Février/Mars 2025
RD31 – Chailland/Ernée

Ateliers de concertation
Variante retenue

Direction des infrastructures / Service études routières

Synthèse Tronçon 2

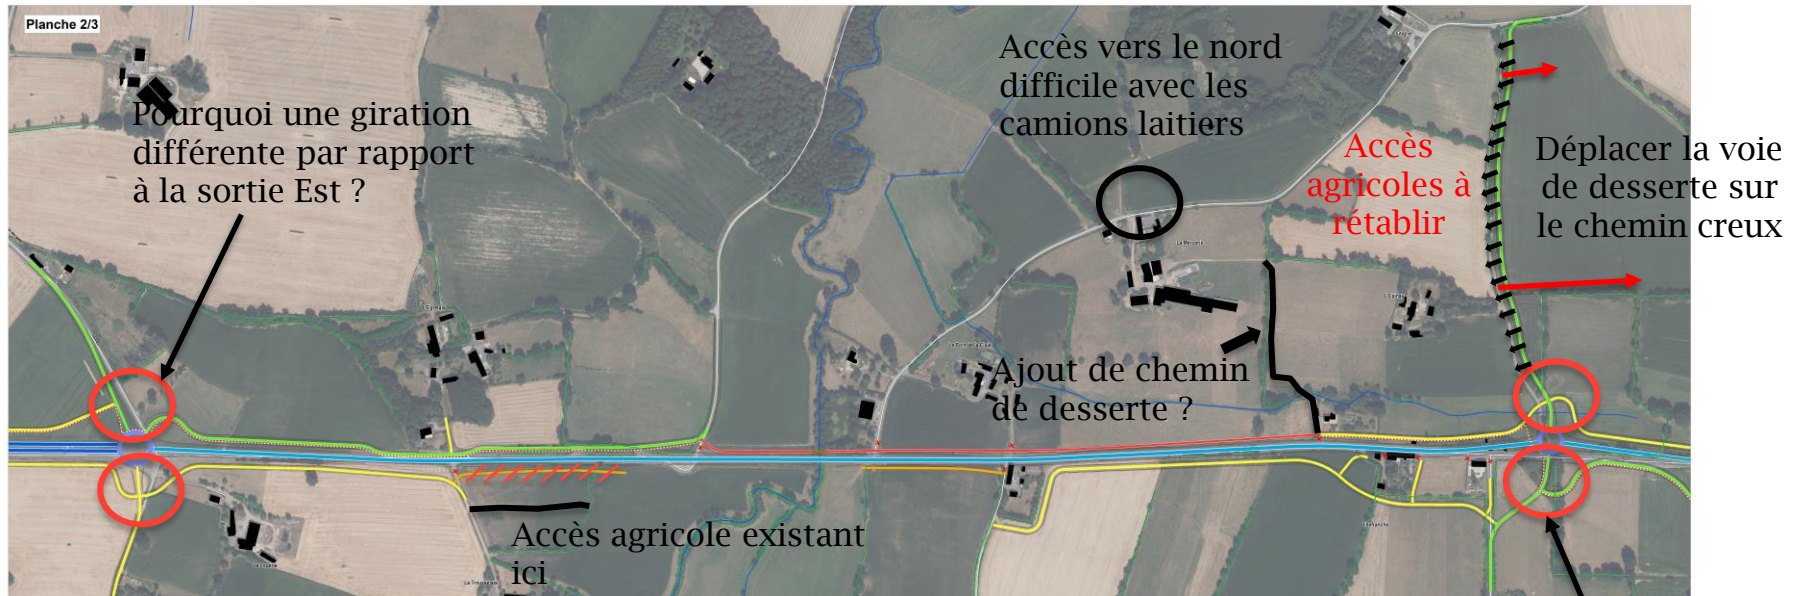
○ Point d'alerte vis-à-vis de la giration des engins agricoles

Pourquoi une giration différente par rapport à la sortie Ouest ?

Planche 3/3

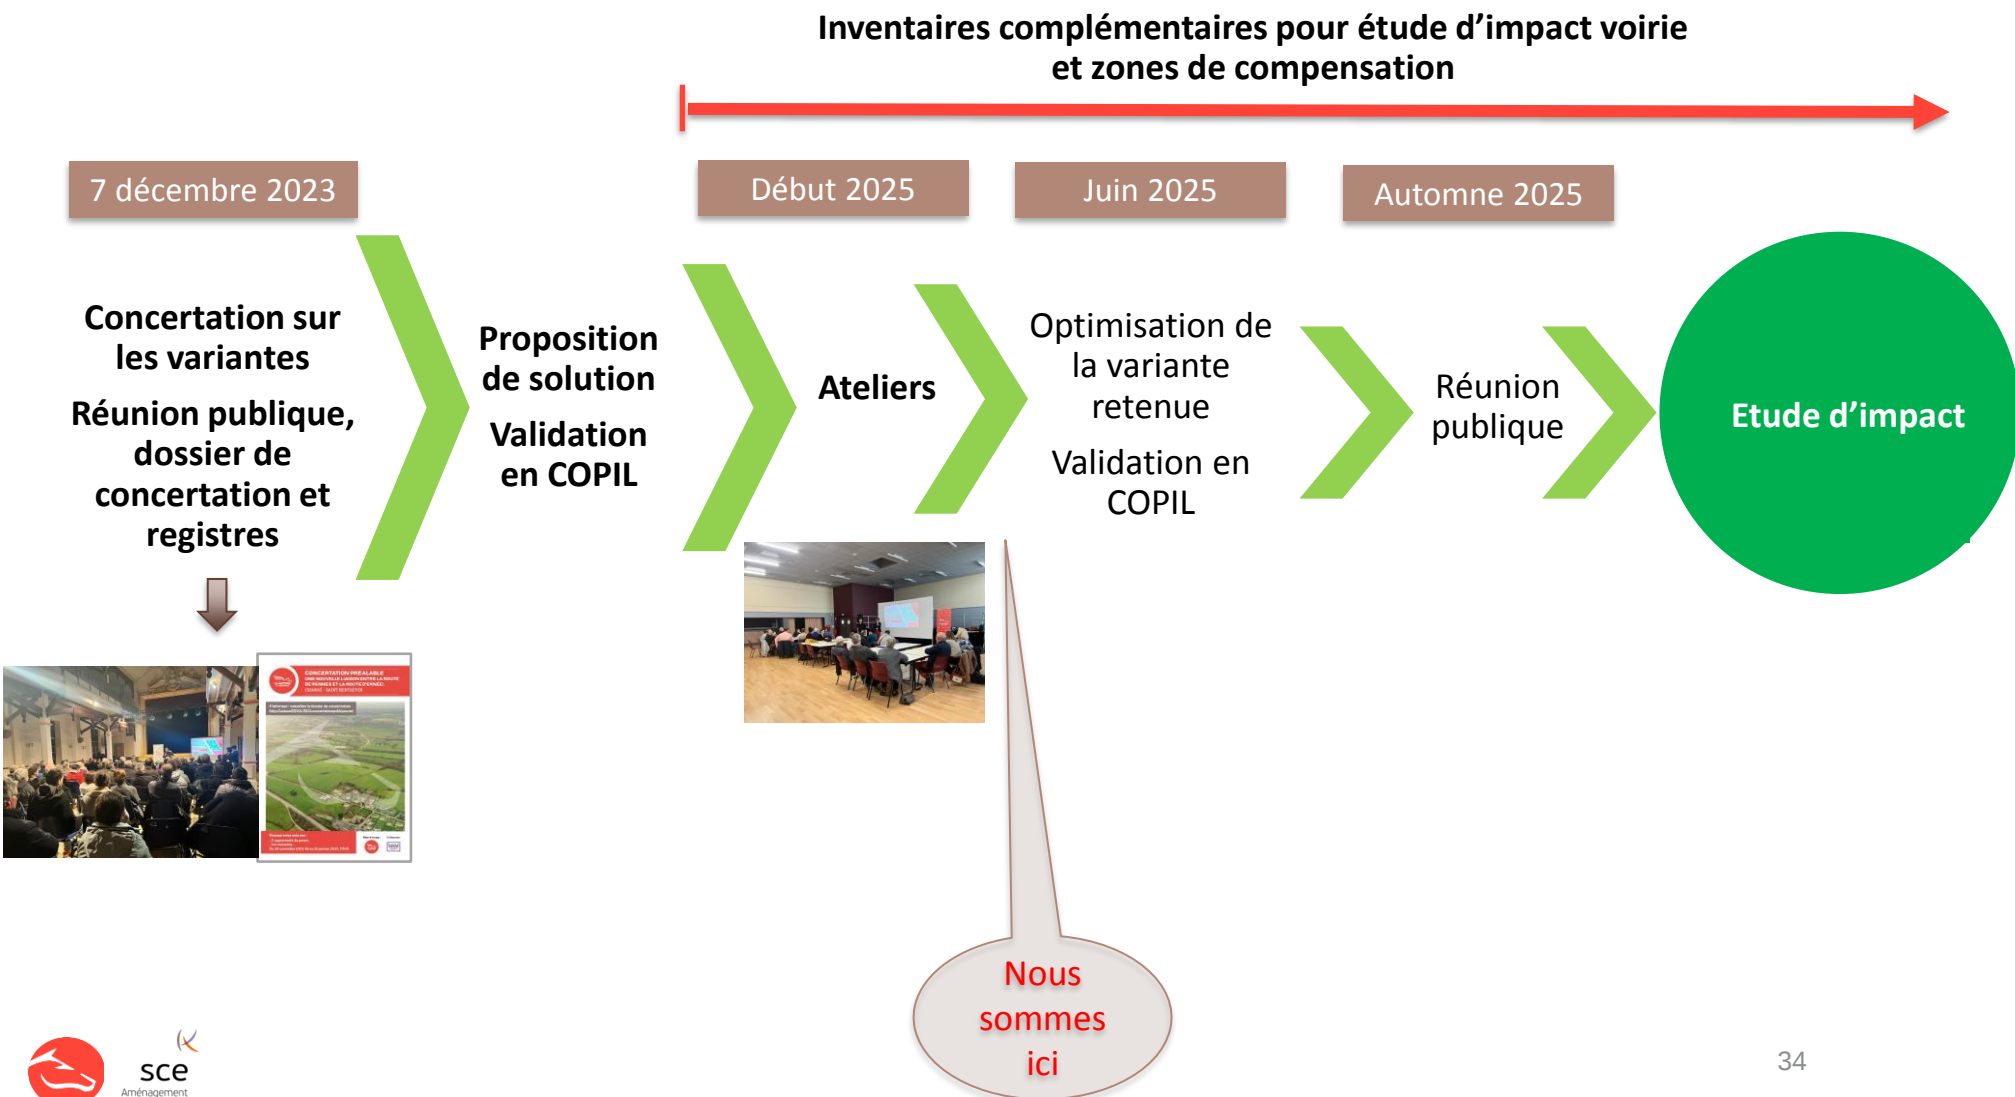
Passage de sangliers

Pont gabarit agricole

Revoir accès pour PL

Viabilité hivernale (salage pour accès PL Rossard)

Passage de sangliers

Voie de désenclavement pour la Basse Chardonnière

Décaler la route plutôt de ce côté ci

Préserver le talus

Largeur pont à revoir
